Änderung der Gestaltungssatzung des Marktes Frickenhausen am Main bezüglich der Nutzung von Solarthermie- und Photovoltaikanlagen

§ 2 Abs. 2.2.5.2 „Solarthermie- und Photovoltaikanlagen“ der Gestaltungssatzung Markt Frickenhausen am Main vom 30.01.2020 soll wie folgt neu gefasst werden:

Entwurf der Änderung der Gestaltungssatzung Markt Frickenhausen am Main, Fassung vom 24.07.2023

Anordnung von Solarmodulen in Analogie zu einem historischen Traufblech, eigene Darstellung

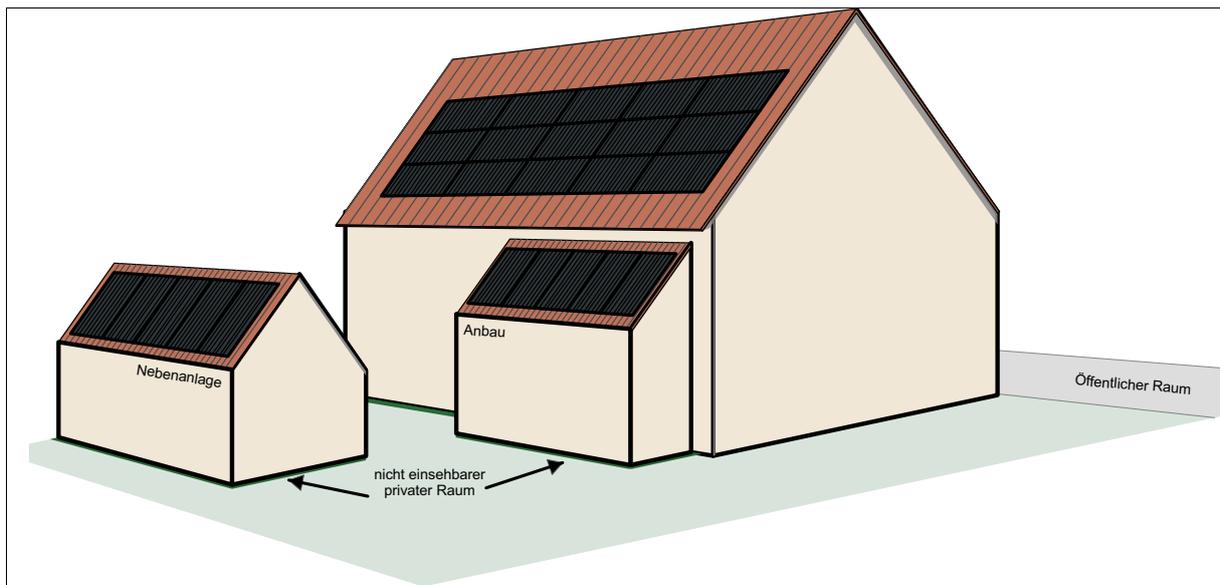
c. Bei Anordnung von Solaranlagen in Analogie zu einem durchgängigen Traufblech, ist zur Traufe sowie zu den Ortgängen kein Abstand erforderlich.

Die Einhaltung eines Abstands zu den Dachrändern sichert einen optisch wirksamen Erhalt der typischen Dachhaut in ihrer Materialität und Farbgebung. Entlang der Traufe kann dieser Abstand unterschritten werden, um eine traufnahe Anordnung von Solaranlagen zu ermöglichen. Der Traufbereich tritt i.d.R. weniger stark in Erscheinung als die obere Dachhälfte, so dass dieser Teil der Dachfläche besonders geeignet ist, Solaranlagen unauffällig zu integrieren. Die Festsetzung ermöglicht eine Anordnung von Solaranlagen in Analogie zu einem Traufblech. Hierdurch kann ein überliefertes Gestaltungsmuster verwendet und neu interpretiert werden.

Solarmodul aufgesetzt, eigene Darstellung

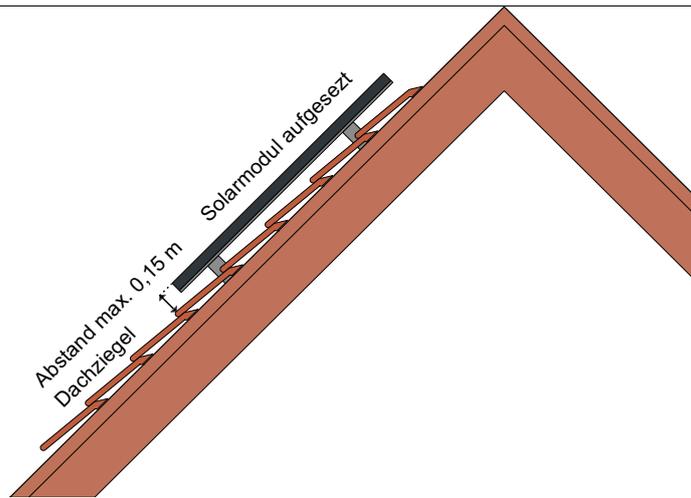
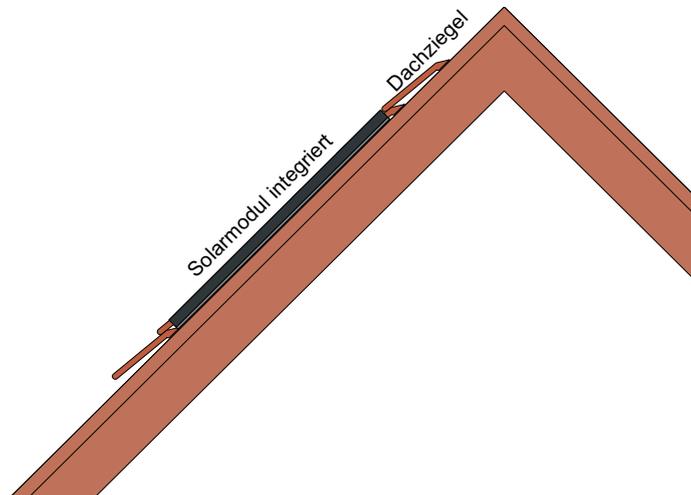
d. Die Anlagen sind bei geneigten Dächern integriert oder dachflächenparallel in einem Abstand von max. 15 cm zur Oberkante der Dachhaut einzubauen.

Eine dachflächenparallele Anordnung von Solaranlagen in möglichst geringem Abstand zur Dachhaut, sichert eine gestalterische Verbindung der Anlagen mit dem Dach. Die Module wirken damit weniger dominant und fügen sich in den Gesamtcharakter des Gebäudes ein.

In-Dach-Anlagen lassen sich gut in die Dachfläche integrieren, eignen sich allerdings nur bedingt für eine nachträgliche Montage.

Insbesondere bei historischen Dachstühlen soll die Substanz soweit wie möglich erhalten werden.

Solarmodul stehend als Band, eigene Darstellung

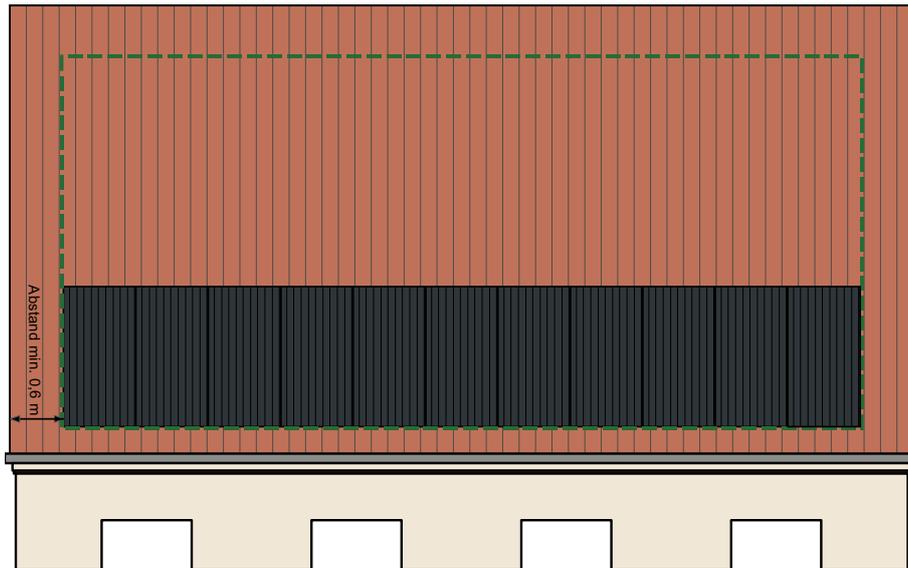
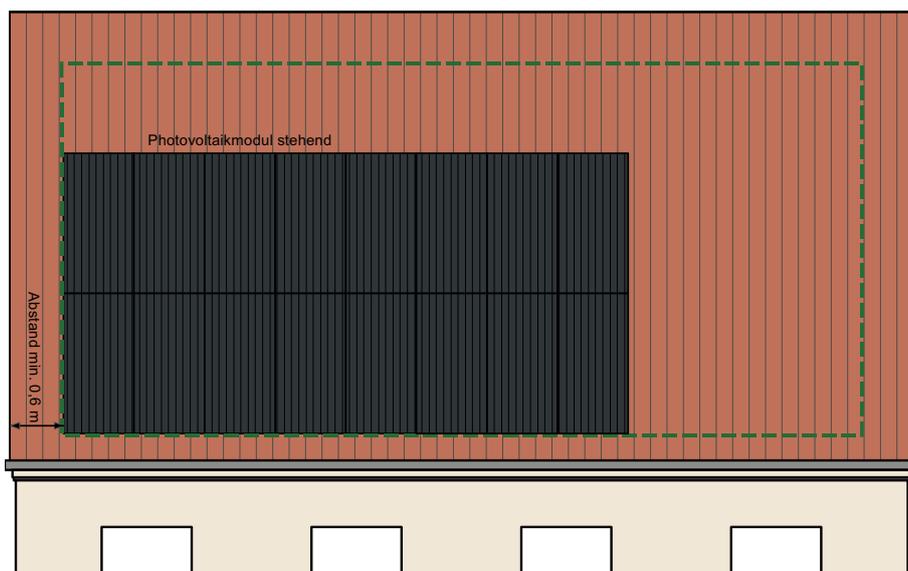
e. Die Module sind in geschlossenen, rechteckigen, nicht unterbrochenen Feldern in einheitlicher Anordnung (entweder stehend oder liegend) auf nicht glänzenden, dunklen Konstruktionen bzw. dachintegriert einzubauen.

Um willkürlich wirkende Anordnungen (wie z.B. Abtreppungen) bei der Umsetzung von Solaranlagen zu vermeiden, sind die Module in geschlossenen, rechteckigen und nicht unterbrochenen Feldern anzuordnen.

Nicht glänzende, dunkle Konstruktionen treten am wenigsten stark in Erscheinung und tragen somit zu einer verträglichen Integration der Anlagen bei.

Bsp.: Aufteilung von Sonnenkollektoren Photovoltaikanlagen, eigene Darstellung

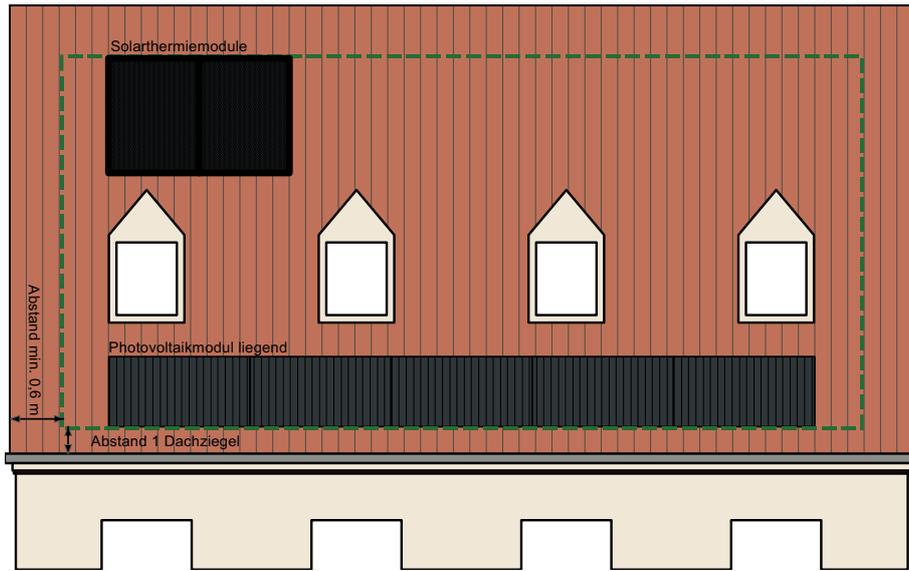
f. Je Dachseite sind max. 2 Felder (max. 1 Feld für Sonnenkollektoren und max. 1 Feld für Photovoltaikanlagen) zulässig.

Zur Erleichterung der gleichzeitigen Anordnung von Sonnenkollektoren und Photovoltaikanlagen (und damit der Produktion von Wärme und Strom), dürfen die Module auch voneinander getrennt in zwei Feldern errichtet werden.

Solarmodul stehend als Feld, rote Module, eigene Darstellung

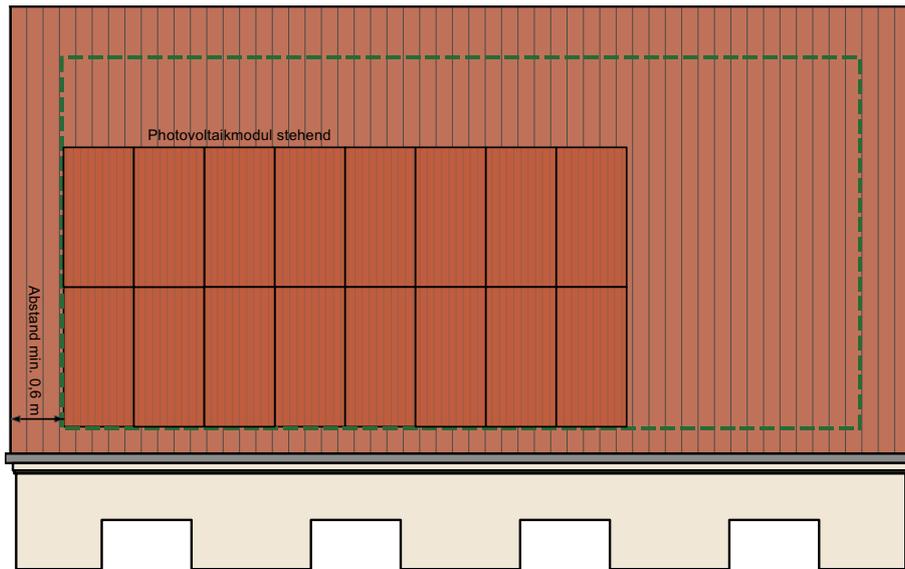
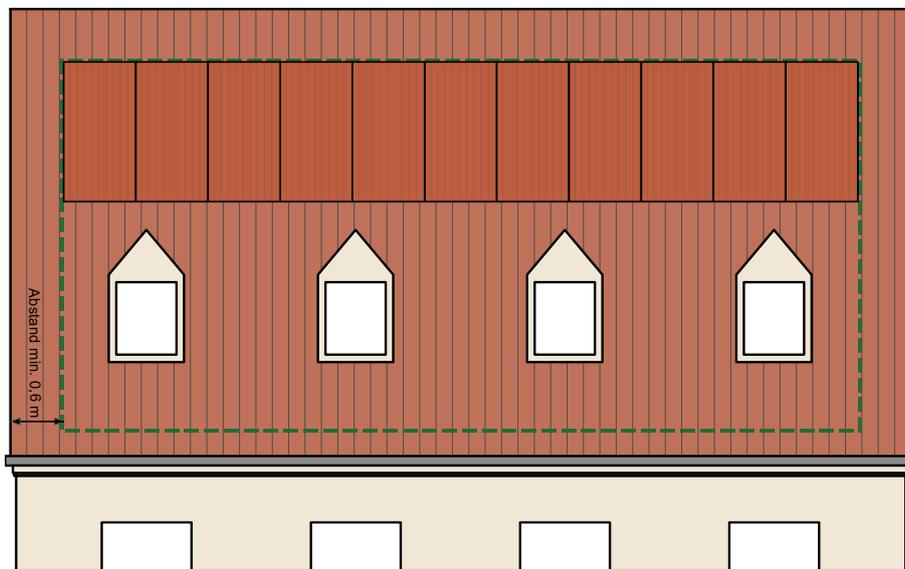
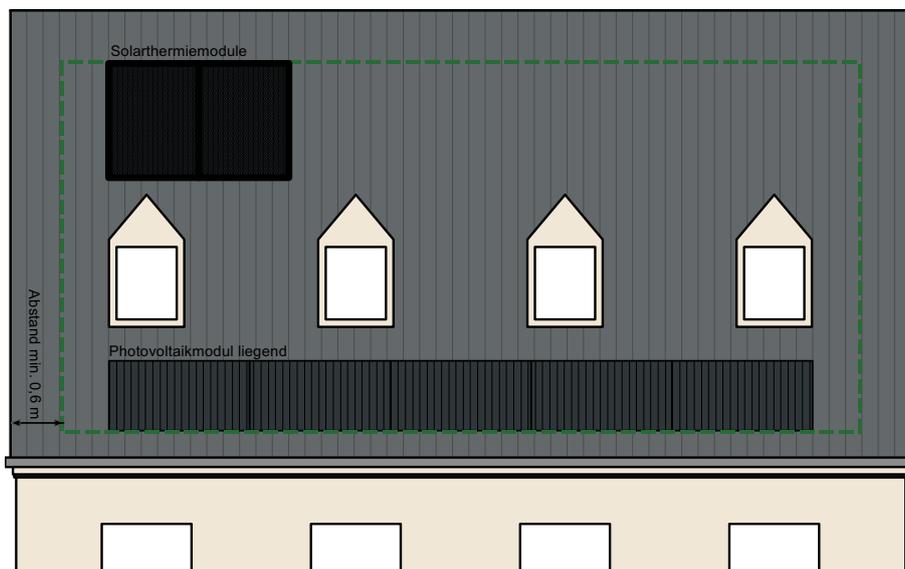
g. Die Module müssen eine matte, tiefdunkle oder rotbraune, monokristalline Oberfläche haben. Sofern eine rahmenlose Ausführung nicht möglich ist, sind Einbaurahmen nicht glänzend und in der Farbe der Module auszuführen.

Die Festsetzung dient der Reduktion der Sichtbarkeit bzw. optischen Dominanz der Module und damit der Sicherung eines weitgehend ruhigen Erscheinungsbildes der Dachlandschaft.

Zudem arbeiten monokristalline Solarmodule, mit einem Wirkungsgrad von bis zu 22 %, deutlich effektiver als polykristalline Module.

Durch die Verwendung nicht glänzender Module werden mögliche Blendwirkungen und damit verbundene Beeinträchtigungen vermieden.

Die Farbe der Module soll nach Möglichkeit mit der Farbe der Dachdeckung übereinstimmen; bei roten bzw. rot-braunen Ziegeldächern sind Module mit roten bzw. rot-braunen Folierungen und bei Schieferdächern dunkelgraue Module zu bevorzugen. Damit kann die Sichtbarkeit der Module weiter reduziert werden.

Da die Module mit farbigen Folien nach aktuellem Stand der Technik einen etwas geringeren Wirkungsgrad haben, sind im nicht einsehbaren / straßenabgewandten Bereich in min. 3 m Abstand zur Raumkante des angrenzenden öffentlichen Raums zudem tiefdunkle Module zulässig.

Aufgeständerte Anlagen mit max. 30cm, eigene Darstellung

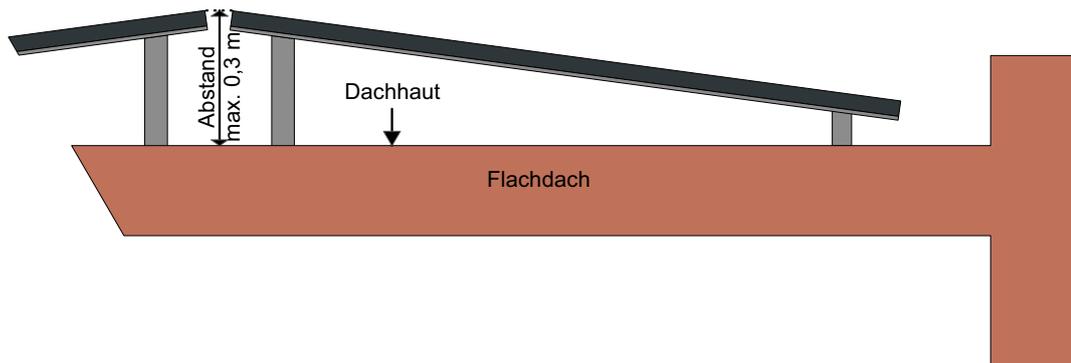
h. Aufgeständerte Anlagen sind ausschließlich auf Flachdächern in vom öffentlichen Raum nicht einseharen Bereich zulässig. Die Konstruktionen dürfen die Oberkante der Dachhaut um max. 30 cm überragen.

Anlagen auf flach- bzw. flachgeneigten Dächern sollen eine Höhe von 0,30 m nicht überschreiten, damit diese vom Straßenraum aus weniger wahrgenommen werden, aber dennoch optimal ausgerichtet werden können.
